HRVATSKI HIDROGRAFSKI INSTITUT

# OGLAS ZA POMORCE

## NOTICE TO MARINERS

Prosinac / December 2023.

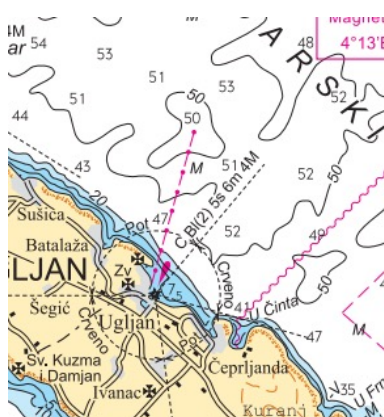
Krajem 2024. godine izlazi novo izdanje službene pomorske navigacijske publikacije Peljar I. Jadransko more – istočna obala.

*New edition of official navigational publication Peljar I. Jadransko more – istočna obala, will be published by the end of 2024.*

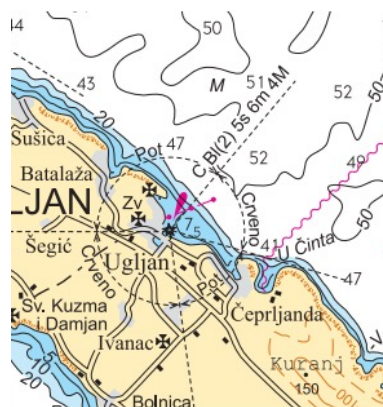
U dijelu naklade službene pomorske navigacijske karte 100-20 Dugi otok – Zadar, tiskarskom je pogreškom netočno ucrtan ispust

*Due to printing error, in a part of official chart series 100-20 Dugi Otok – Zadar outfall is charted incorrectly*

a trebao bi biti prikazan na sljedeći način:  
*while it should be charted as follows:*
